ALPS処理水希釈放出設備及び関連施設の新設について

2022年1月20日

東京電力ホールディングス株式会社

ALPS処理水の海洋放出設備の申請内容等に係る主要な論点（※） に対する回答

(3) ALPS処理水の海水への混合希釈率の調整

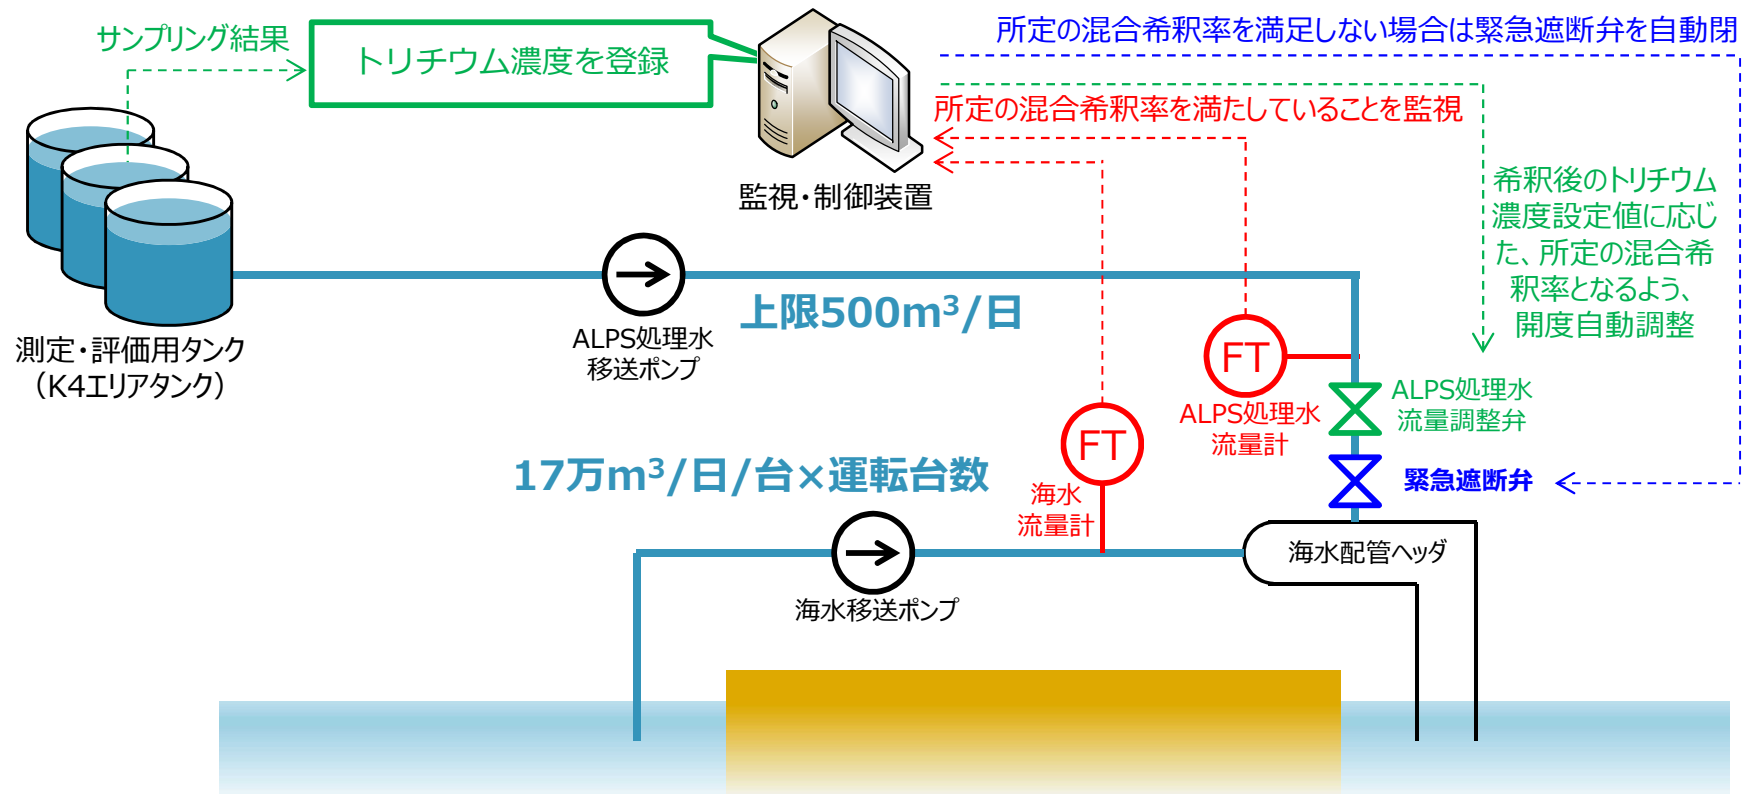
ALPS処理水の放出が措置を講ずべき事項に規定された敷地境界における実効線量1mSv/年未満を満たす範囲で実施されるために、トリチウム濃度に対して必要な海水との混合希釈率、混合希釈の方法及び監視並びにそれらの妥当性を説明すること。

- ALPS処理水の海水への混合希釈率の調整は、海水移送ポンプを定格運転するため、ALPS処理水流量を制御する設計としている。
- 具体的には、放出操作の際に、予め確認したALPS処理水のトリチウム濃度を監視・制御装置へ登録し、当該トリチウム濃度と希釈後のトリチウム濃度の設定値（1,500Bq/L未満※1）を踏まえて、所定の混合希釈率（100倍以上※2）になるよう、ALPS処理水流量調整弁の開度を自動調整する設計としている。なお、希釈後のトリチウム濃度を設定する際には、計器の精度等を考慮する。
- 放出操作中は、監視・制御装置にてALPS処理水流量並びに海水流量を常時監視しており、所定の混合希釈率を満足しない場合は、ALPS処理水移送ラインに設けた緊急遮断弁をインターロックにより自動閉させる設計としている。

【補足】攪拌実証試験の計画 (1/2)

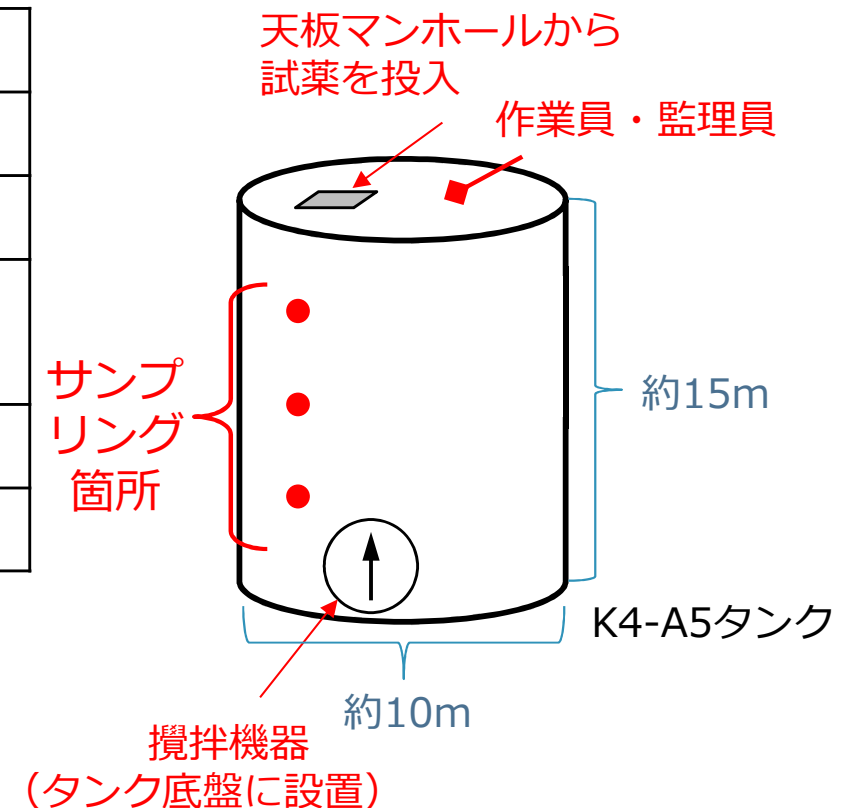
海洋放出前のK4エリアタンク内ALPS処理水の放射能濃度を均質化するための方法及びその妥当性を説明すること。

- 今回実施する攪拌実証試験では、タンク底部に攪拌機器を新しく取り付け、攪拌機器の動作確認、およびタンク内に投入する試薬での攪拌効果を確認します
- 来年2月には、8核種※¹および同試薬を分析対象とした循環実証試験を、K4-B群で実施する予定です
